Réunion du Bureau de la CLE du SAGE Estuaire de la Loire

Enquête publique relative à l'aménagement du CHU de Nantes

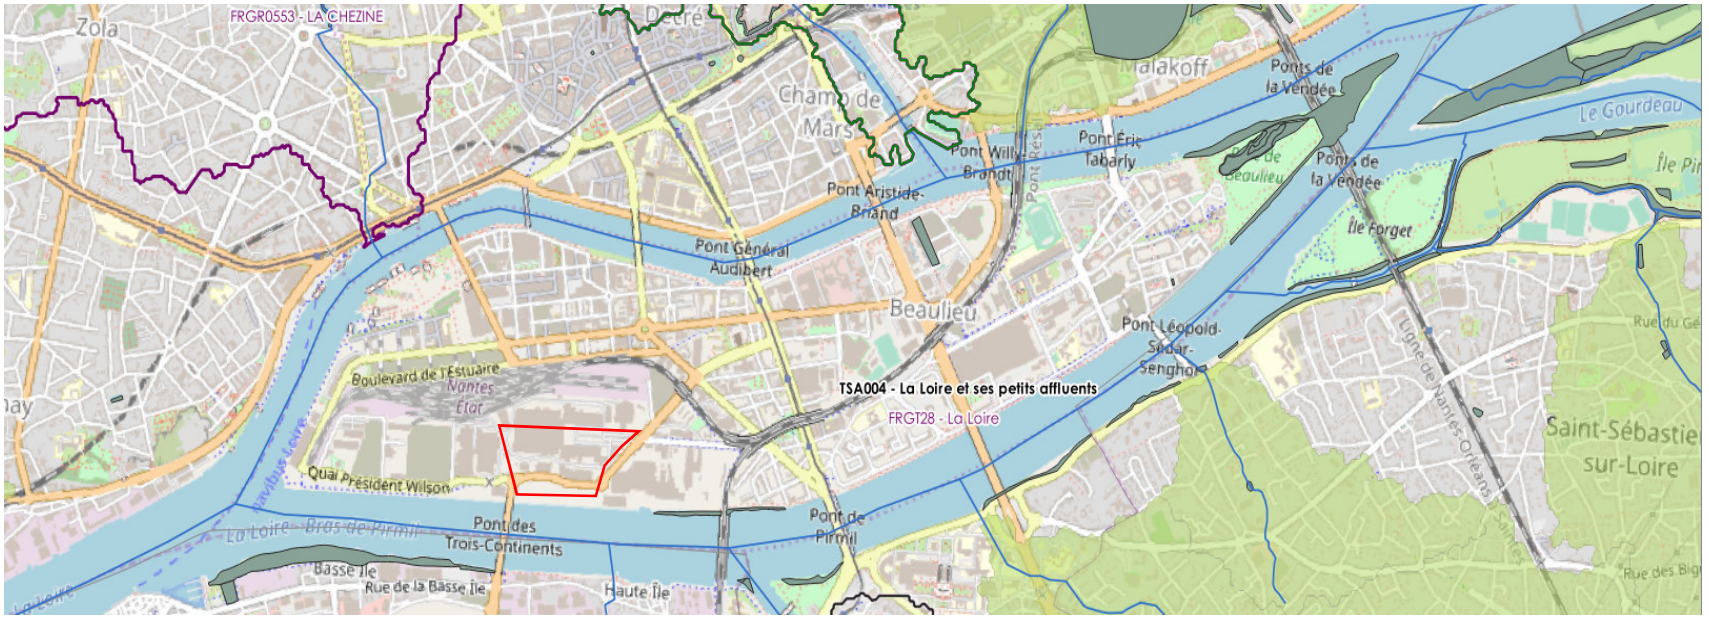
- **Qualité des milieux**
  - ➢ Article 1 : Protection des zones humides

Projet localisé en dehors de zones humides → non concerné

Fig. 77. Schéma de principe de la rétention d'eau

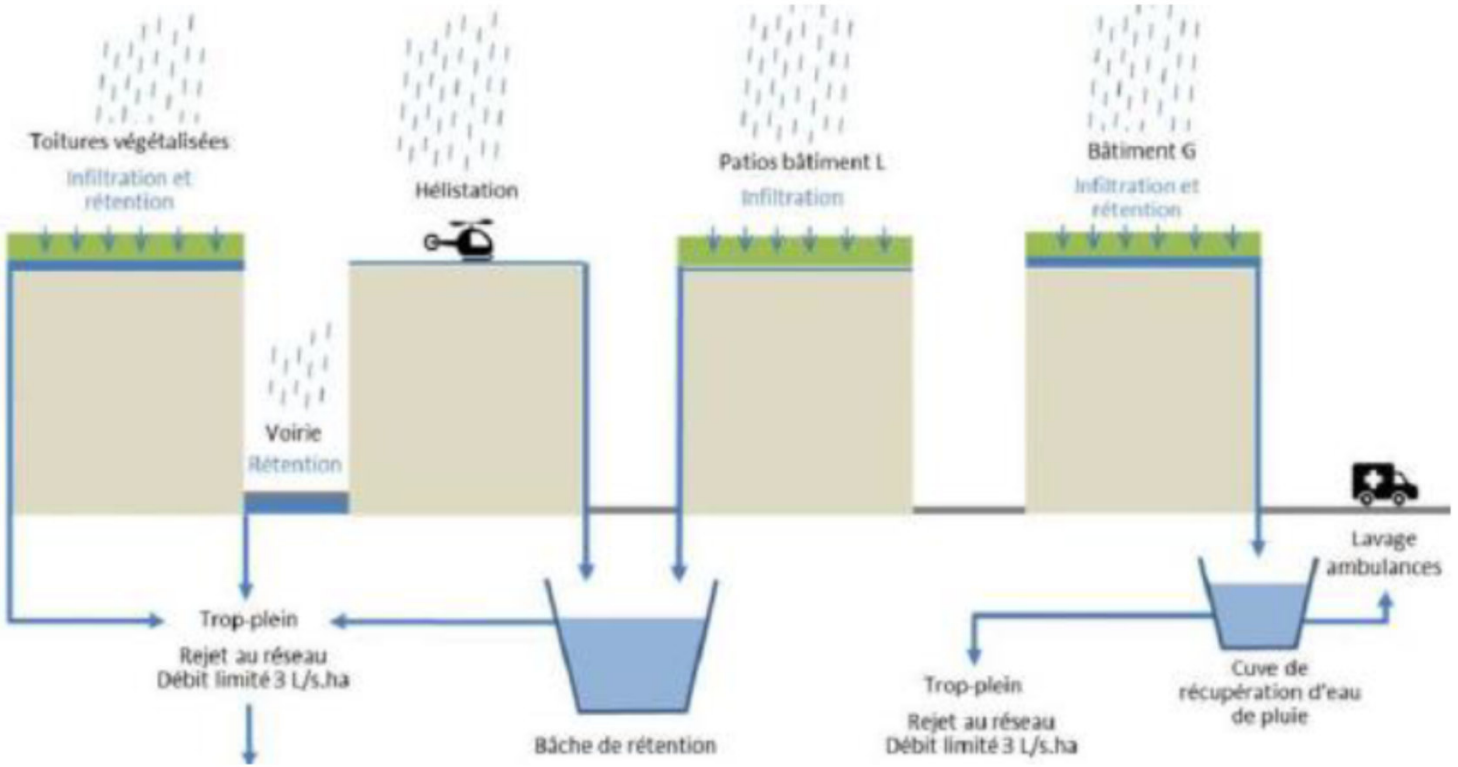
→ **Débit de fuite dimensionné sur une crue trentennale**
